03 דצמבר 2025
י"ג כסלו תשפ"ו

**הנידון: סיום פעולות חקירה ושיקום ודרישה להמשך ניהול סיכון –
שטחי השלבים – ב' (חלקי), ג' (חלקי), ד' ו-ה' – מחנה סירקין, פתח תקווה**

איור 4 - מיקום ה"אתר", סימון מגרשים וקידוחי גז קרקע אקטיבי לעומקי בינוי ומשלב החקירה

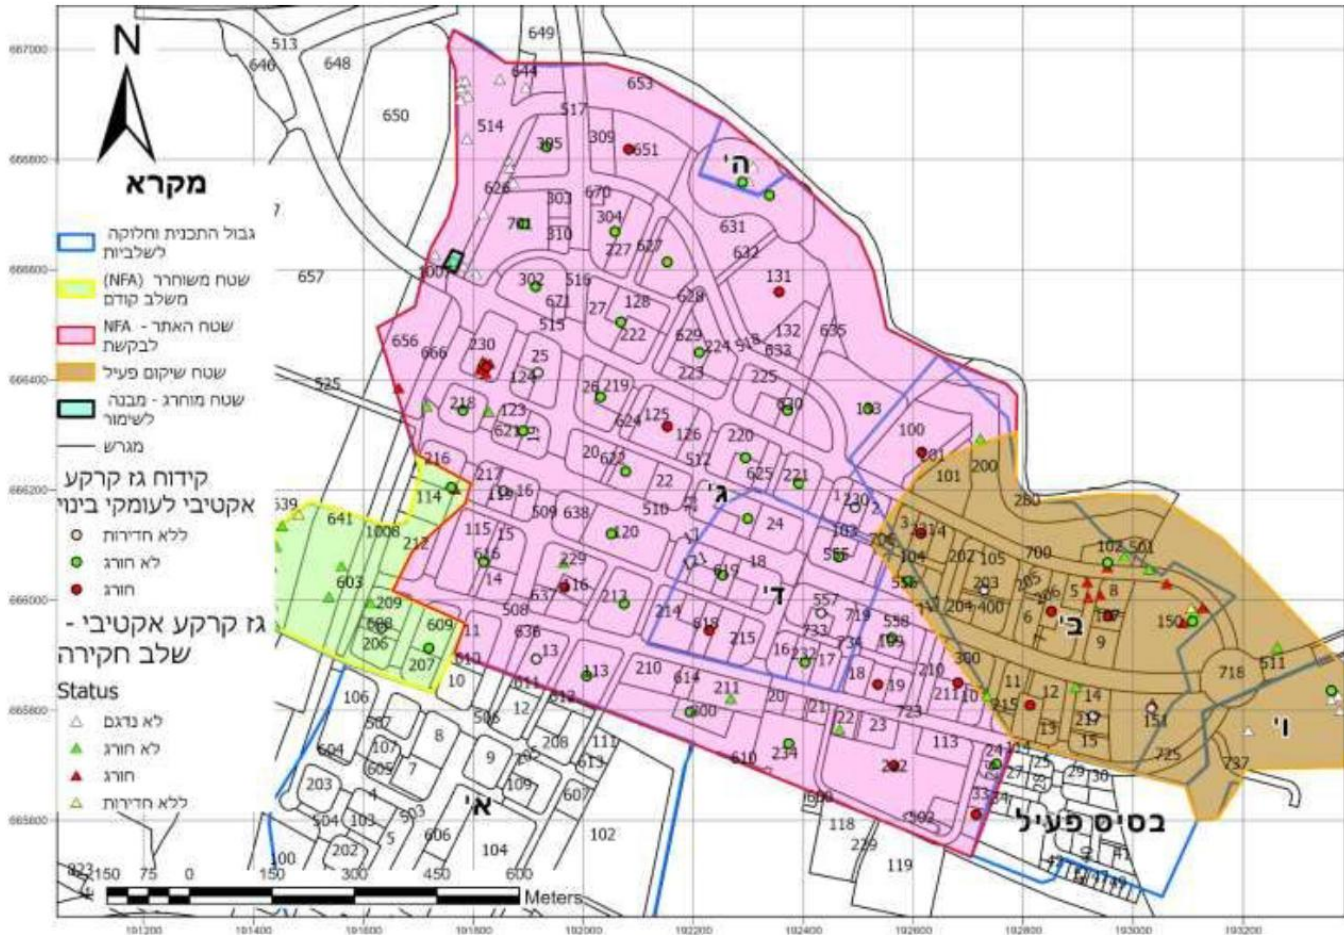
- 9.1 יצוין כי מוקד קידוח גז הקרקע M34 שבו אותר זיהום חורג ב-Naphthalene, אינו חלק משטח האתר שבנדון. גבולות האתר עודכנו לפי סימוכין 31 (ראה תרשים 1 שבדו"ח) ובמוקד מתוכנן סקר קרקע לבחינת מקור הזיהום שאותר (סימוכין 30).

1. בהתאם למפורט לעיל, נמצא כי אין צורך בהמשך טיפול בקרקע. עם זאת, בשל החריגות שנמצאו בסקר גז הקרקע בשטח האתר שבגוש 4265 בחלקות 1, 18-4, 43-20, 108-52 ו-112-117, כפי שמוגדר בנספחים א'-ג' מטה, נדרש להמשיך ולנהל את הסיכון הקיים מהקרקע ולצורך כך נדרש לבצע מיגון מבנים בשטח האתר, על-פי הנחיות המשרד – "הנחיות מקצועיות למיגון מבנים בפני חדירת גזי קרקע"¹.

2. ניהול הסיכון במבנים קיימים באתר – יש לפעול לפי הנחיות המשרד ולפי המפורט להלן:
נדרש לבצע ניטור אוויר תוך-מבני תקופתי לפי הנחיות המשרד². יש לבצע ניטור ראשון טרם אכלוס המבנה ולאחר-מכן, כל שנתיים (בסה"כ תקופה של 6 שנים).

- 2.1 ככל שנמצא כי לאחר 3 הבדיקות כי התוצאות מתחת לערכי הסף למיגון IASL (Indoor Air Screening) – אין צורך לבצע פעולות נוספות.
 - 2.2 ככל שאותרו חריגות מעל לערכי הסף למיגון IASL, נדרש להתקין מערכת אוורור לפי המפורט בהנחיות (ראה שלב ג' בהנחיות שבקישור) ולהפעילה להפחתת הריכוזים עד לעמידה בערכי הסף.

איור 3 - מיקום המבנה לשימור על גבי תצלום אוויר

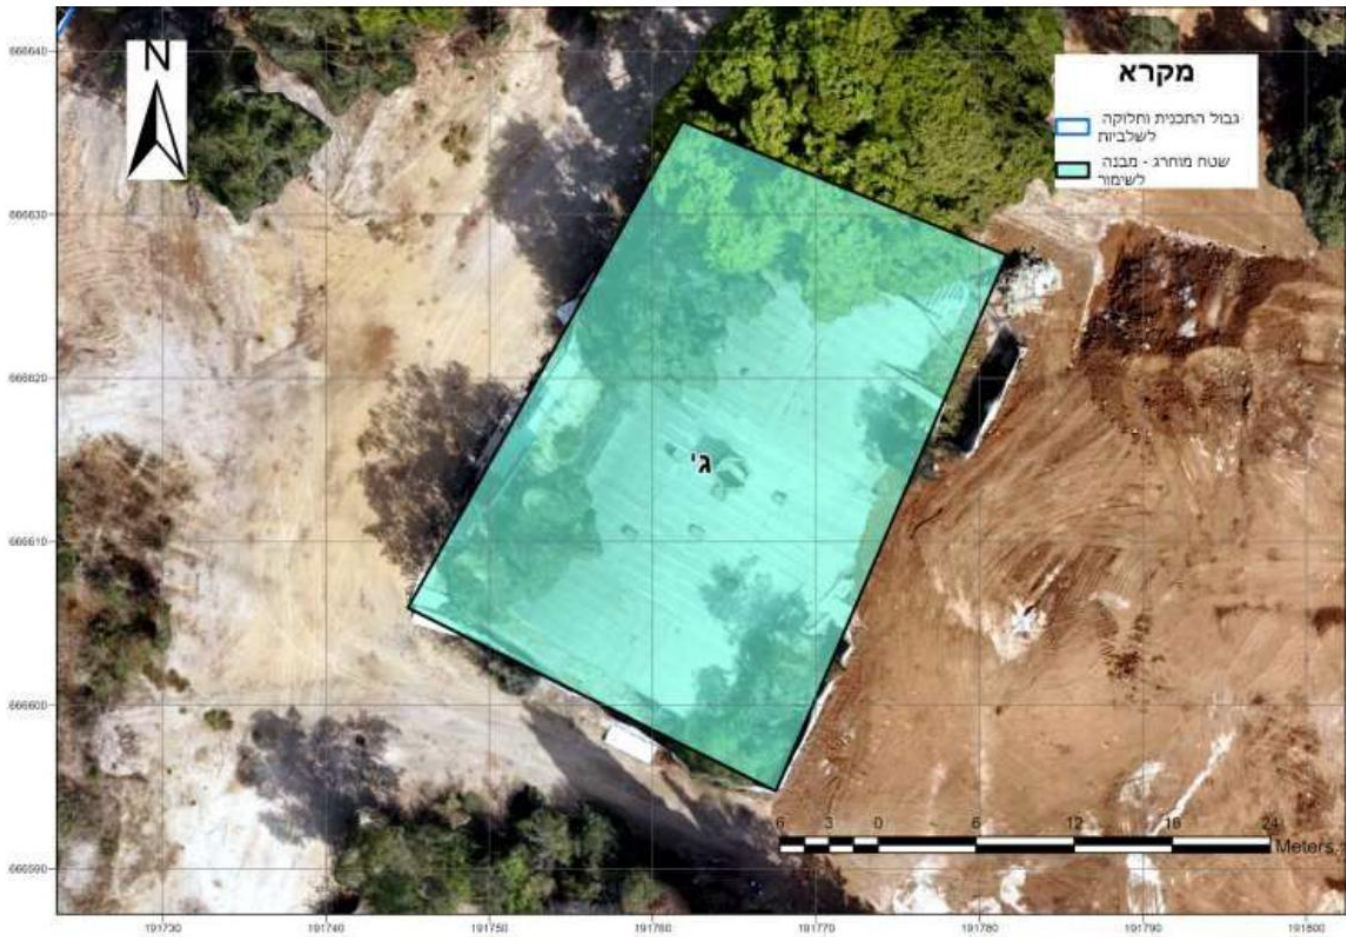
- ג. במסמך מצורפת בקשה לאי נקיטת פעולות נוספות עבור שטח האתר שבו הסתיימו פעולות השיקום – **שלב ב' (חלקי), ג' (חלקי), ד' ו-ה'.** הודגש כי המבנה לשימור אשר ממוקם במגרש 514, בשטח שלב ג' – נ.צ המבנה: 191764/66661 – ראה איור 3 שבסימוכין – מוחרג משטח האתר. במסמך מומלץ לבצע מיגון מפני גזי קרקע במגרשים המיועדים לשימוש עיקרי (מגורים ו/או מסחר ותעשייה) לפי הנחיות המשרד.

נספח ג' – מבנה לשימור שמוחרג משטח האתר – במגרש 514 (בשטח שלב ג') – נ.צ המבנה: 191764/66661
(איור 3 מתוך סימוכין 31):
